Pedreira das "Chapadas"

ADITAMENTO

PROJETO DE EXPLORAÇÃO DA PEDREIRA “CHAPADAS”

— Resposta ao Of.º com a Ref.ª S09595-201508-VP; 450.10.90.21.2015; 21-08-2015 —

Figura 1 - Projeção comparativa dos valores de PM10 para as quatro zonas (Chamusca, Lourinhã, Fernando Pó e Alverca), e para a área do projeto que se designou por Campo.

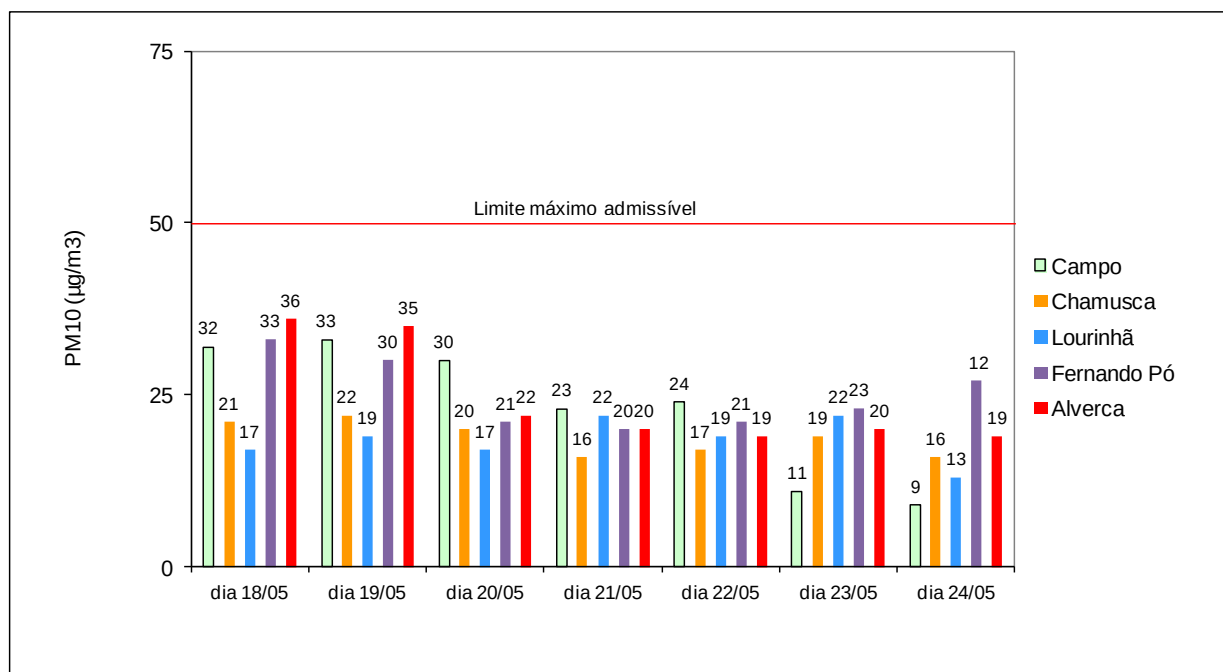
Facilmente se constata que, para cada um dos dias, os valores são relativamente baixos e bastante similares em cada uma das estações, havendo apenas um valor superior a $35 \mu\text{g}/\text{m}^3$. A **Figura 1** ilustra a projeção comparativa dos valores de PM10 obtidos no mesmo período de amostragem para as quatro zonas (Chamusca, Lourinhã, Fernando Pó, e Alverca) e para a área do projeto que designamos por Campo.

As concentrações de “Campo” revelaram-se próximas às da estação “Fernando Pó” nos dias da semana, havendo apenas a salientar que nos dois dias correspondentes ao fim de semana a qualidade do ar em termos de PM10 foi melhor na vizinhança da área do projeto. Como se pode constatar, as diferenças verificadas para as outras estações são também pouco significativas, não induzindo a qualquer incumprimento da legislação em vigor.

Planta 3A – Recuperação Paisagística em Articulação com a Recuperação Envolvente

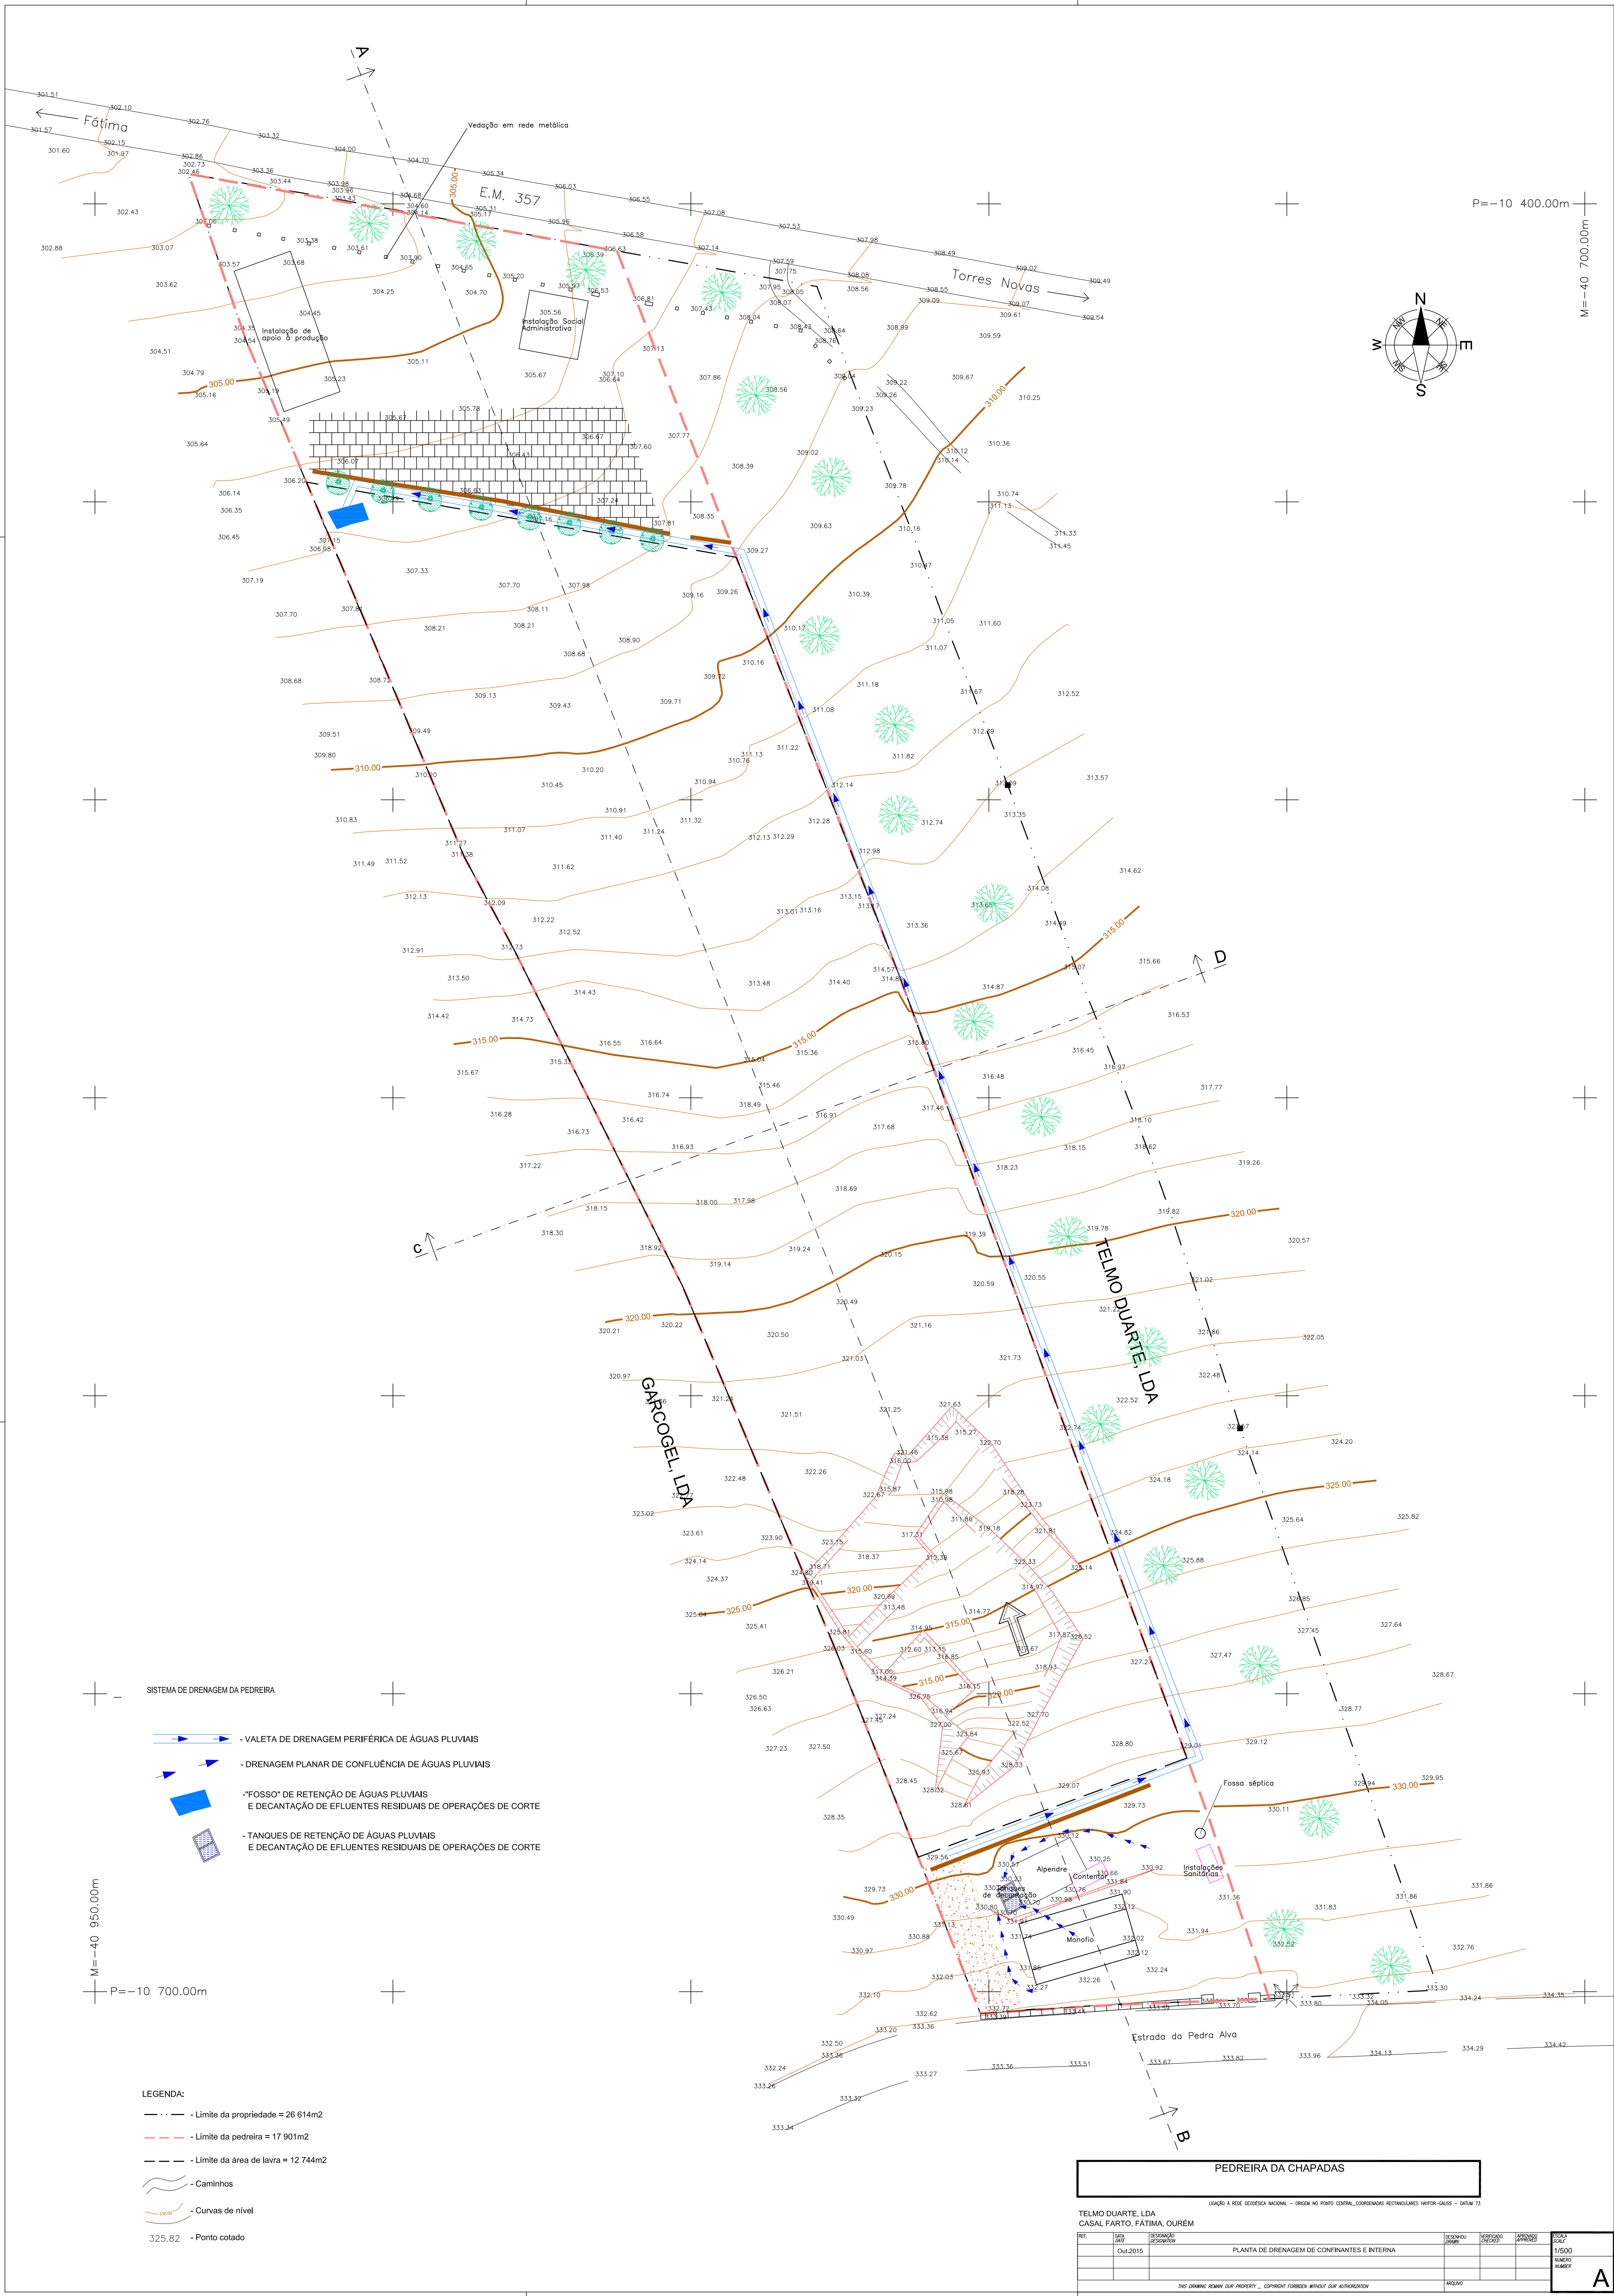
Neste contexto, e ficando salvaguardados os considerandos expostos nos parágrafos anteriores, apresenta-se no **Anexo** as **Plantas N.ºs 2A, 3A e 4A** com a integração e articulação solicitadas, as quais deverão substituir as respectivas plantas do processo de pedreira (**Plantas N.ºs 2, 3 e 4**) aquando da simultaneidade dos projetos, se tal se vier a concretizar no curto-médio prazo com a entrega e aprovação do projeto global da Garcogel (PP e EIA).

PORMENOR DE FOSSA ESTANQUE
esc. 1/50

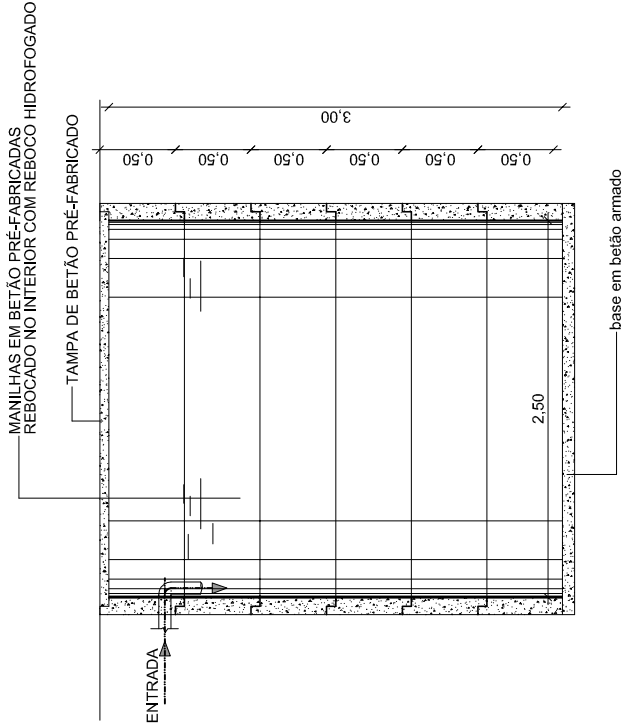
No **Anexo** ao presente aditamento apresenta-se uma **Planta** de pormenor da fossa estanque do anexo social, e a sua localização nas **Plantas A** e **B** deste anexo. Conforme consta do **Quadro 7**

Captação de 75 l / dia / trabalhador - 30 dias de tempo de retenção

Nº de trabalhadores	6
Capacidade da fossa (m3)	14,70 m3

REF:	DES:	REVISÃO:	DESCRIÇÃO:	FECHA:	FECHA:	FECHA:	FECHA:
	Out.2015		PLANTA DE LAVRA COM ARTICULAÇÃO DA LAVRA ENVOLVENTE

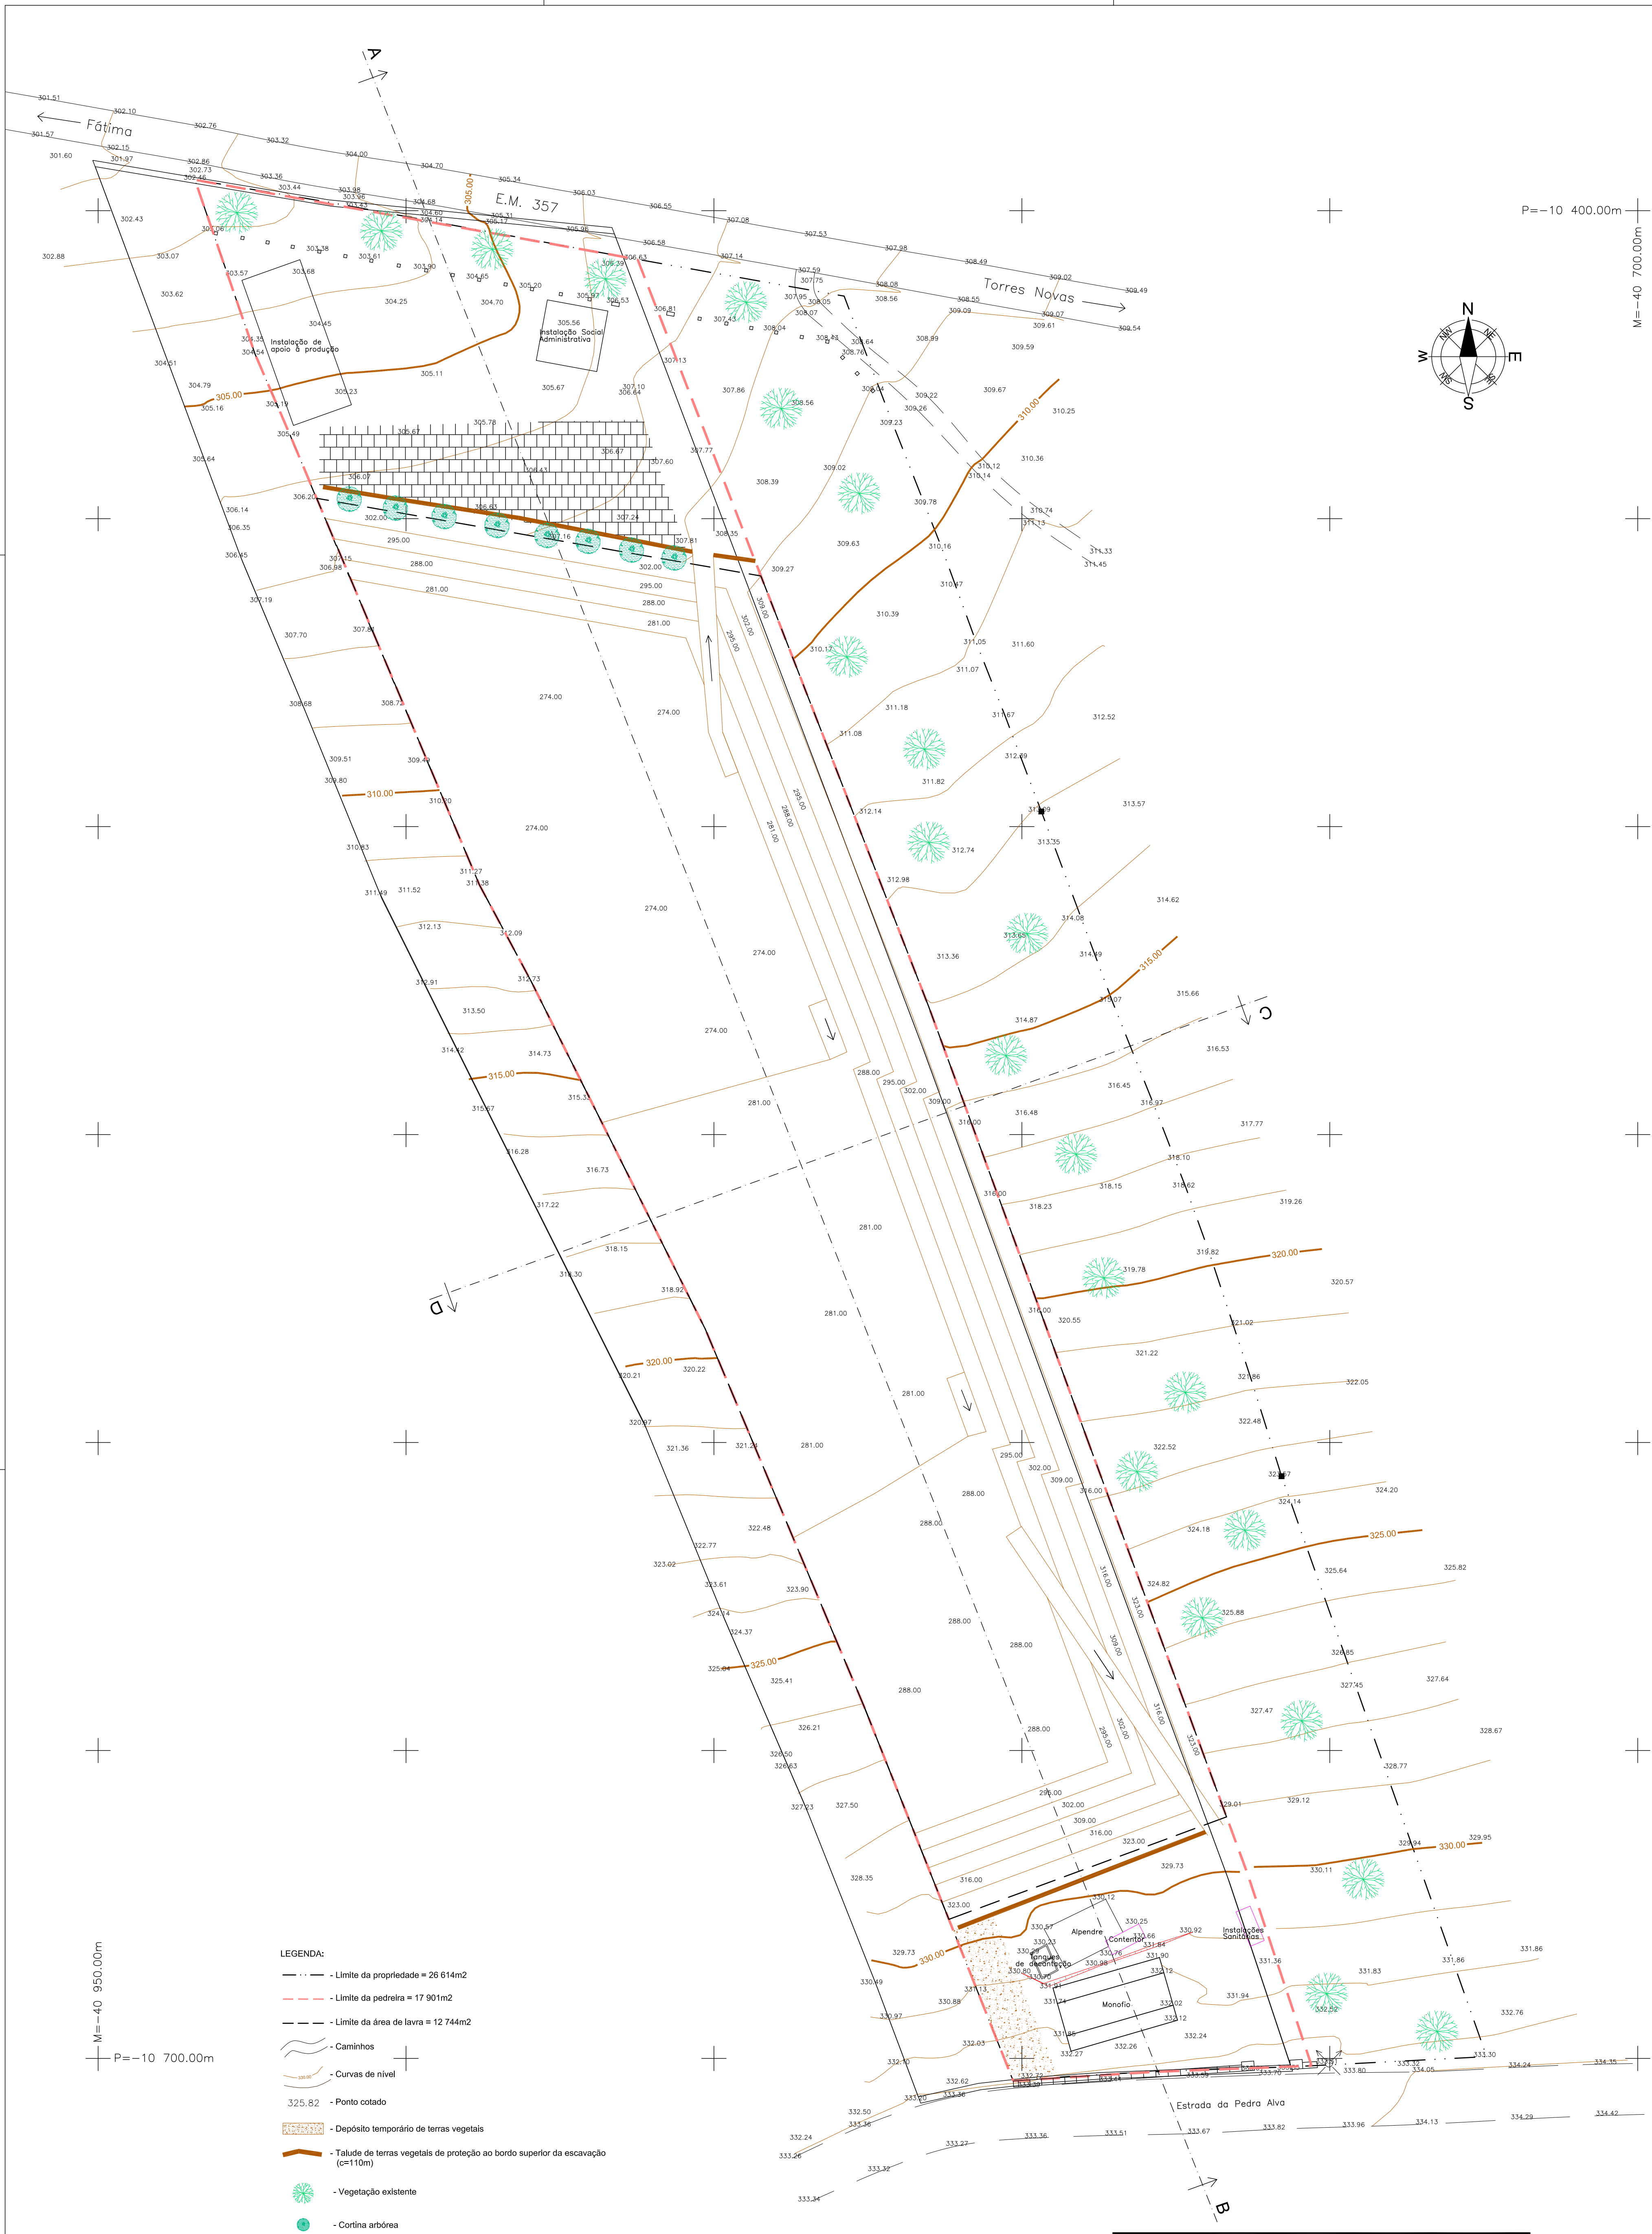
Para além da situação final após recuperação, foi igualmente revista e corrigida a situação de lavra final com integração e articulação com a pedreira vizinha, uma vez que contrariamente à situação de lavra constante da **Planta N.º2** a situação de articulação não contempla a formação de bancadas no setor poente contíguo, conforme **Planta N.º2A** reformulada que agora se apresenta, embora as diversas soluções de projeto de lavra da Garcogel possam mesmo assim deixar uma ou outra bancada acima, ou abaixo, das cotas base do projeto da Telmo Duarte, sem que tal comprometa a exploração conjunta da área de defesa deste setor.
